**AVIS RELATIF À LA PROTECTION
CONTRE LES EVENTUELS EFFETS NOCIFS ET NUISANCES
PROVOQUÉS PAR LES RAYONNEMENTS NON IONISANTS
GÉNÉRÉS PAR DES ANTENNES ÉMETTRICES STATIONNAIRES**

Commune : SOIGNIES - Exploitant : PROXIMUS

Référence exploitant : 67NEU_00

Rapport n° 566 / 2024

Figure 1 : Vue en plan des lieux de séjour et des points de contrôle

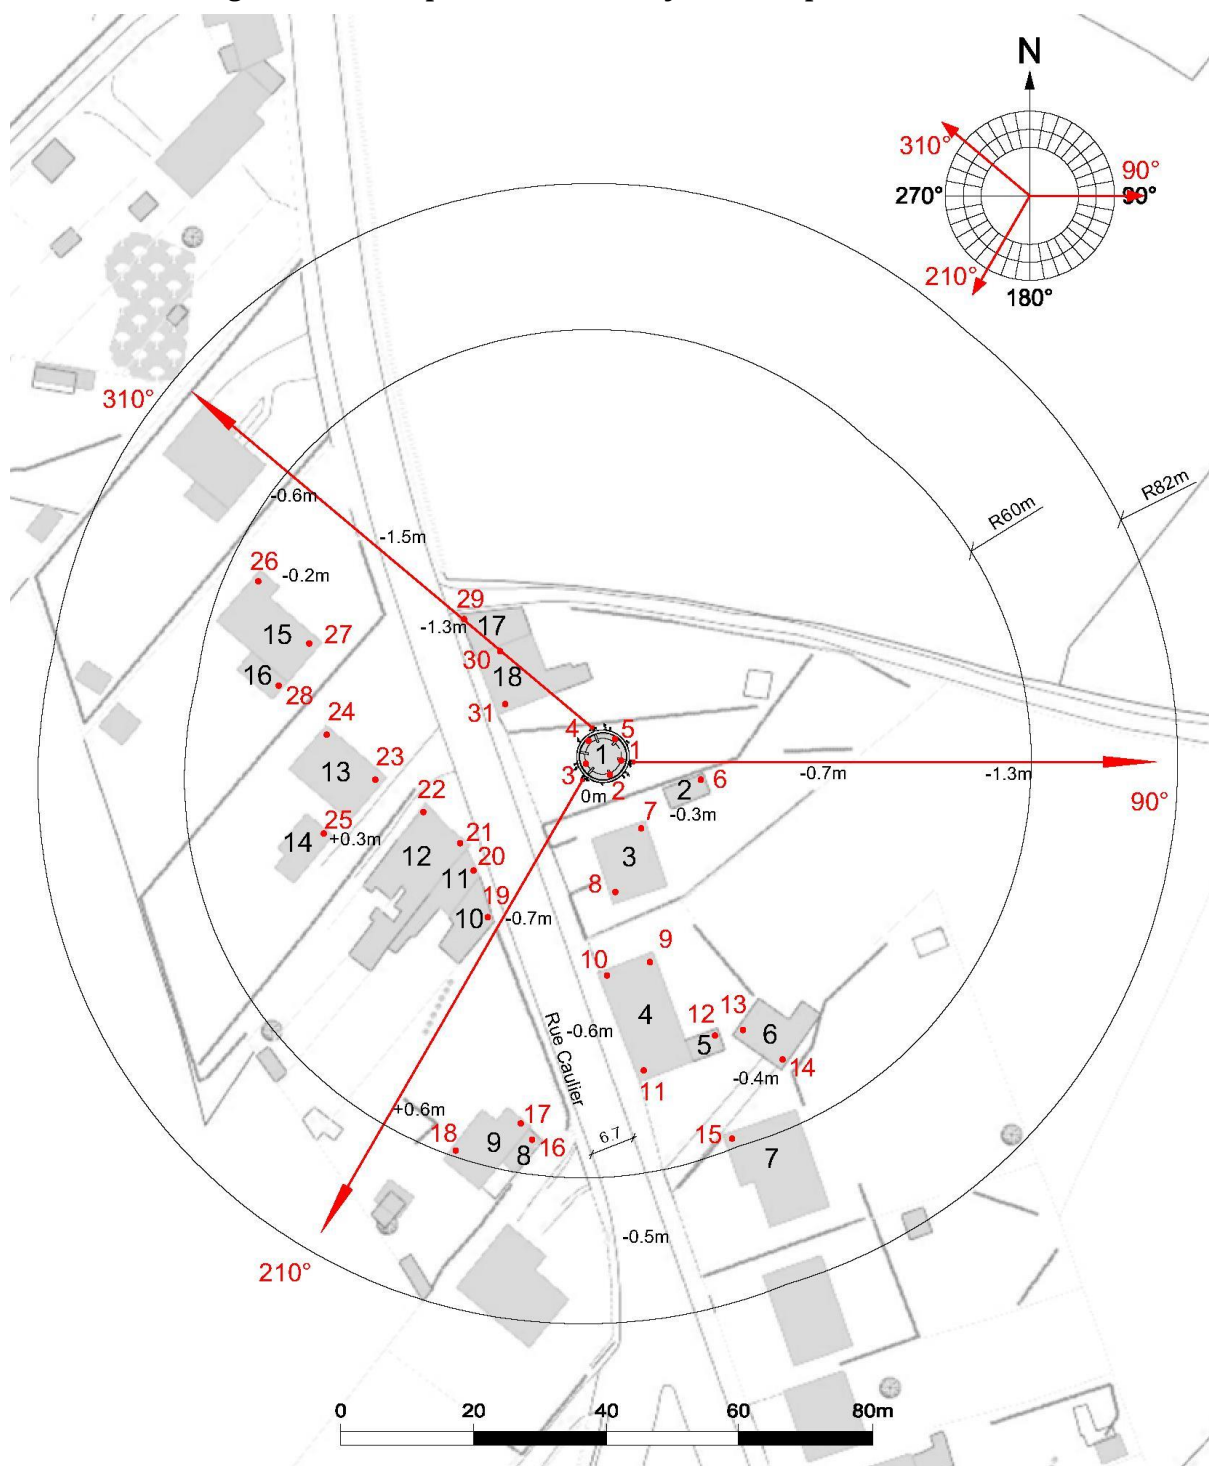
N° point de contrôle	LS	Atténuation (dB)	Indice d'exposition relatif à la limite par installation IE_i
18	LS9	3,0	0,551
17	LS9	3,0	0,360
26	LS15	3,0	0,261
15	LS7	3,0	0,137
16	LS8	3,0	0,102
29	LS17	3,0	0,084
30	LS18	3,0	0,081
21	LS12	3,0	0,074
20	LS11	3,0	0,071
19	LS10	3,0	0,063
27	LS15	3,0	0,059
22	LS12	3,0	0,051
31	LS18	3,0	0,050
11	LS4	3,0	0,044
10	LS4	3,0	0,044
24	LS13	3,0	0,041
23	LS13	3,0	0,029
8	LS3	3,0	0,026
9	LS4	3,0	0,026
28	LS16	3,0	0,024
25	LS14	3,0	0,022
6	LS2	3,0	0,016
14	LS6	3,0	0,013
12	LS5	3,0	0,010
13	LS6	3,0	0,009
7	LS3	3,0	0,003
4	LS1	10,0	0,000
5	LS1	10,0	0,000
1	LS1	10,0	0,000
3	LS1	10,0	0,000
2	LS1	10,0	0,000

En ce qui concerne les antennes de l'installation mentionnées dans le tableau 1, la distance maximale à laquelle la limite pourrait être atteinte, à l'extérieur, est égale à 81,0 m. S'il n'y a pas de LS à une distance inférieure, les antennes respectent forcément la limite d'immission.

Dans le cas des LS situés à l'intérieur des bâtiments, une atténuation d'obstacle est prise en compte et il en résulte que la distance maximale à laquelle la limite pourrait être atteinte se réduit à 57,4 m.

Les résultats de l'évaluation décrite au paragraphe 4 indiquent que les antennes émettrices stationnaires de l'installation faisant l'objet du présent avis ne produisent pas, dans un lieu de séjour, un rayonnement électromagnétique maximum supérieur aux limites fixées à l'article 4 du décret.

En conclusion, les antennes émettrices stationnaires faisant partie de l'installation référencée dans le paragraphe 2 et dont les caractéristiques techniques sont résumées dans le tableau 1 **respectent les limites d'immission** fixées à l'article 4 du décret du 8 décembre 2022 (M.B. du 16.12.2022) modifiant le décret du 3 avril 2009 relatif à la protection contre les éventuels effets nocifs et nuisances provoqués par les rayonnements non ionisants générés par des antennes émettrices stationnaires.

Figure 2 : Vue en plan des installations d'antennes dans un rayon de 300 mètres autour de l'installation faisant l'objet de la demande d'avis

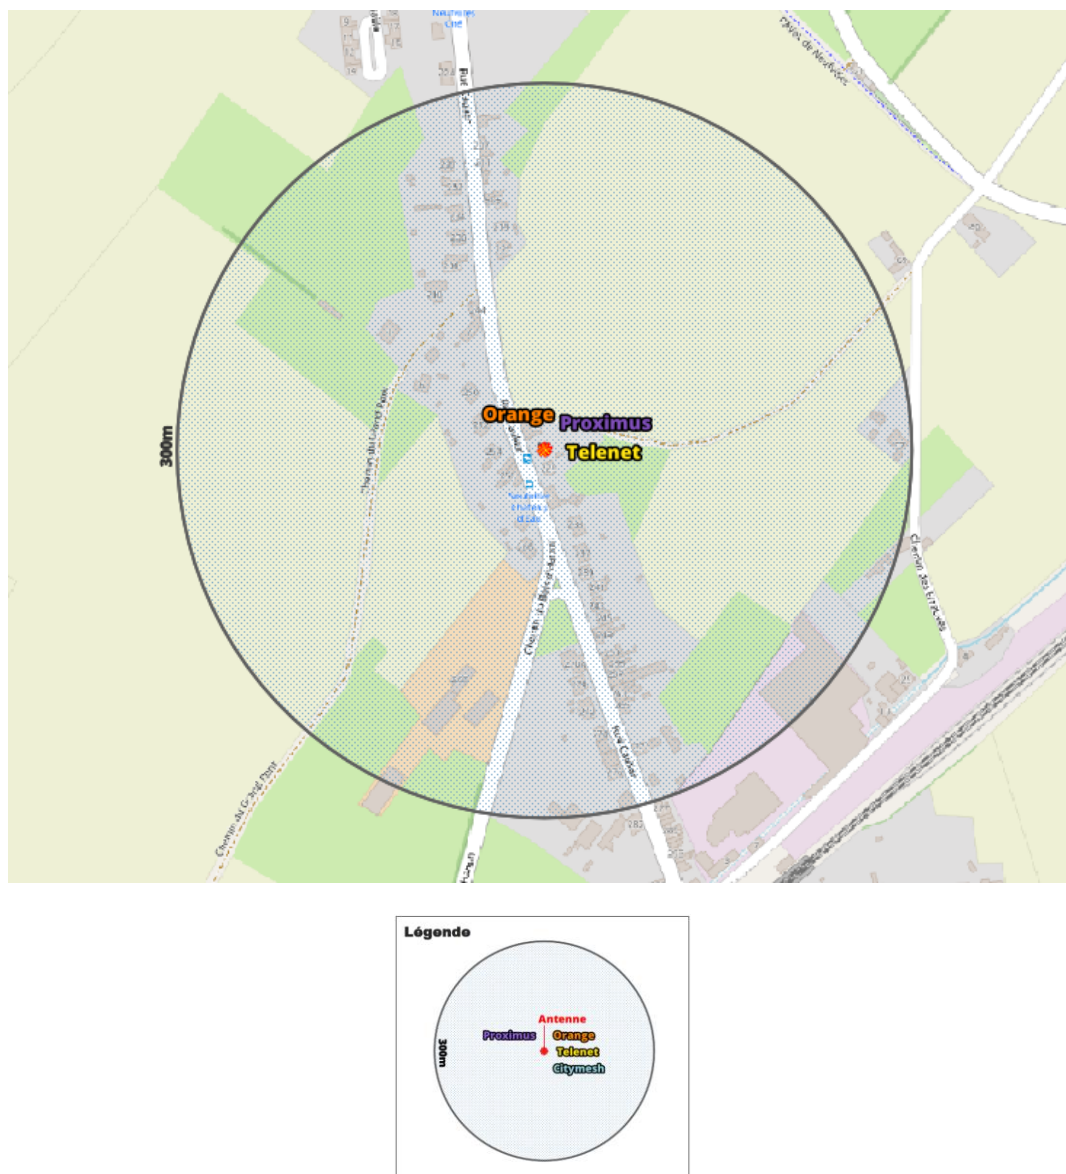
- il y a au plus 4 installations d'antennes émettrices stationnaires présentes dans la zone d'évaluation de 300 mètres de rayon représentée dans la figure 2, y inclus l'installation référencée dans le paragraphe 2 : la limite cumulative définie à l'article 4, §2 du décret est nécessairement respectée dans les lieux de séjour à l'intérieur de la zone d'évaluation de 300 mètres de rayon ;
- il y a exactement 5 installations d'antennes émettrices stationnaires présentes dans la zone d'évaluation de 300 mètres de rayon représentée dans la figure 2, y inclus l'installation référencée dans le paragraphe 2 et il existe, pour 3 ou 4 de ces installations, un avis attestant le respect de la limite abrogée de 3 V/m : la limite cumulative définie à l'article 4, §2 du décret est nécessairement respectée dans les lieux de séjour à l'intérieur de la zone d'évaluation de 300 mètres de rayon ;

- c) dans tous les autres cas, il a été vérifié que la limite cumulative définie à l'article 4, §2 du décret n'est pas dépassée dans les lieux de séjour sur base du nombre d'installations localisées dans la zone d'évaluation de 300 mètres de rayon représentée dans la figure 2, de leur localisation ainsi que des données inscrites dans la figure 1 et au paragraphe 4 du présent avis et dans les avis attestant le respect de la limite par installation ou de la limite abrogée de 3 V/m relatifs aux autres installations reprises dans la figure 2.

Compte tenu des considérations ci-dessus, il apparaît que l'intensité du rayonnement électromagnétique généré, dans les lieux de séjour situés dans un rayon de 300 mètres autour de l'installation référencée dans le paragraphe 2, par l'ensemble des antennes émettrices stationnaires de l'ensemble des exploitants du même site d'antennes émettrices stationnaires respecte la limite fixée à l'article 4, § 2 du décret.
